Doplnenie údajov k súťažným podkladom - ZŠ Vazovová

Na základe žiadosti záujemcu o bližšie spresnenie a doplnenie údajov v projektovej dokumentácii, ktorá je prílohou súťažných podkladov k zákazke „**Rekonštrukcia budovy základnej školy Vazovová**“, zverejnená vo Vestníku verejného obstarávania 04/2014, pod č. 02638-WYP dňa 27.2.2014, Vám zasielam nasledovné upresnenie údajov:

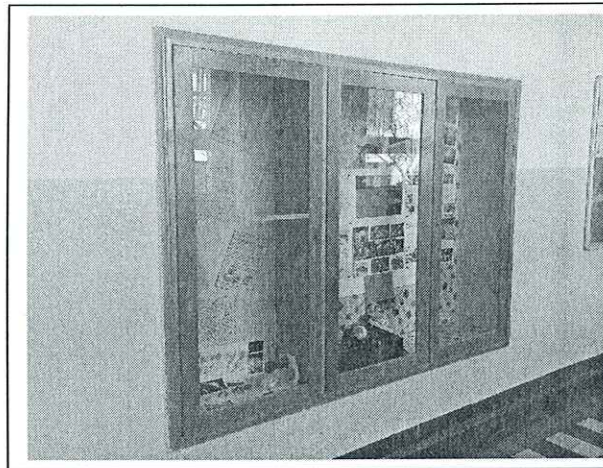
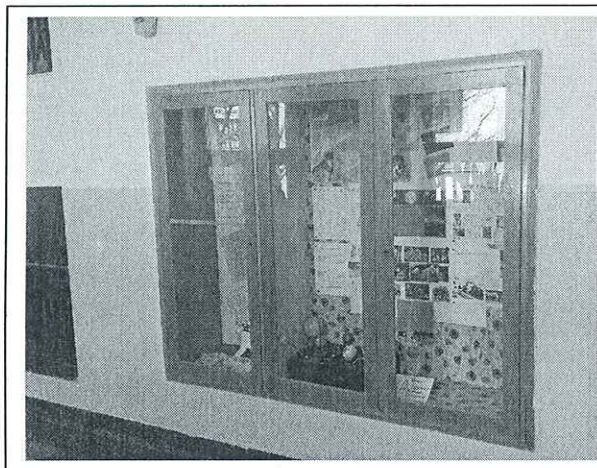
Otázka č. 1 Skladba PVC podláh – doplniť hrúbky jednotlivých vrstiev.

Odpoveď: *Nakoľko sa odstraňuje jestvujúca dlažba a nahrádza sa PVC podlahovinou, hrúbka jednotlivých vrstiev záleží od dokonalosti odstránenia pôvodnej krytiny, zvyškov špárovania a pod. Dodané PVC musí byť vysoko záťažové.*
